玄海原子力発電所3、4号機の常設直流電源設備（3系統目）の 設置に係る確認結果について

令和2年9月
原子力安全対策課

図-5 電源設備等の配置図 <九州電力> ※2

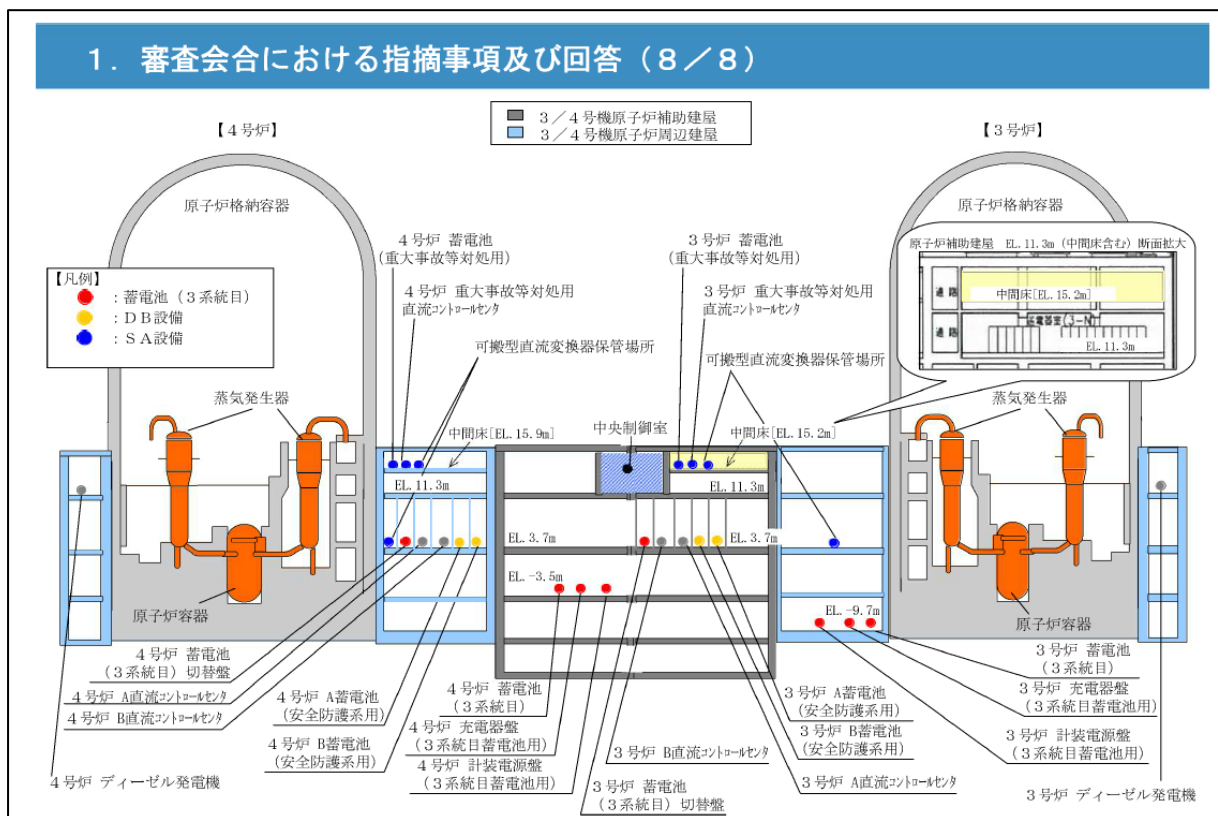
- a. 蓄電池（３系統目）及びその回路は、耐震重要度分析 S クラスの耐震性を有した設計とすること。（図－４）
- b. 蓄電池（３系統目）は、設計基準事故対処設備及び蓄電池（重大事故等対処用）とは異なる建屋において整備するなど位置的分散を図ること。（図－５）
- c. 蓄電池（３系統目）は、負荷の切離しを行わずに 8 時間、必要な負荷以外切離して計 24 時間の電力の供給が可能な設計とすること。
